DYREKTYWA ZDATNOŚCI - AIRWORTHINESS DIRECTIVE
Nr SP - 0034 -1998-A

1.Przedmiot: Samolot PZL M28 „SKYTRUCK” o nr fabrycznym AJE001-02.

BIULETYN OBOWIĄZKOWY

BIULETYN OBOWIAZKOWY

Szkic Nr 1
Ark. 1

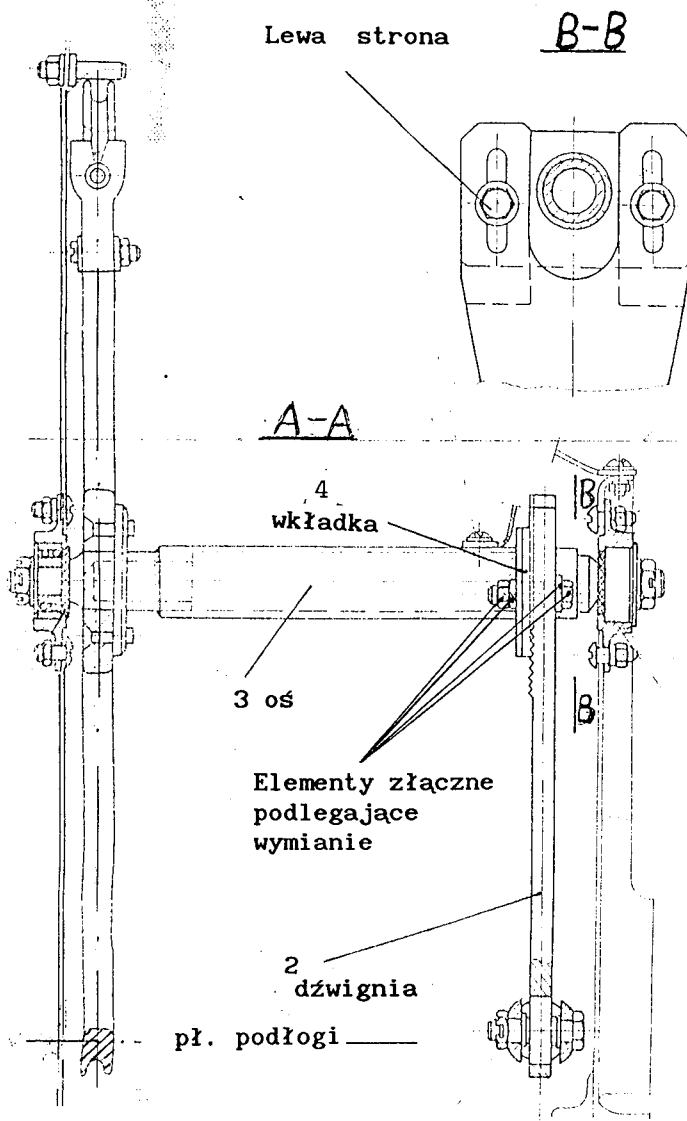
Użytkownik samolotu M26 (nr fabr. 1AP002-03) podczas przeglądu przedlotowego zauważył stukot przy ruchu drążka sterowego podczas wychylenia steru wysokości. Po sprawdzeniu układu sterowania stwierdzono przemieszczanie się dźwigni na sektorze sterowania. Przyczyną tego, było odkręcenie się nakrętek śrub mocujących te elementy.

1. Zdjąć dolną pokrywę w środkowej części kadłuba.
2. Przystąpić do wymiany elementów złącznych w strefie pokazanej na szkicu 1.

3. Wymianie podlegają elementy złączne łączące dźwignię (2) z wkładką.

4. Zaleca się dokonywać wymianę najpierw elementów z lewej strony sektora (patrz szkic 1 przekrój B-B) następnie z prawej.

5. Wymiana następuje poprzez odkręcenie a następnie wyjęcie elementów złącznych i założenie w ich miejsce części wymienionych w rozdziale IV.

Uwaga: Nakrętkę dokręcać momentem 10 [Nm].
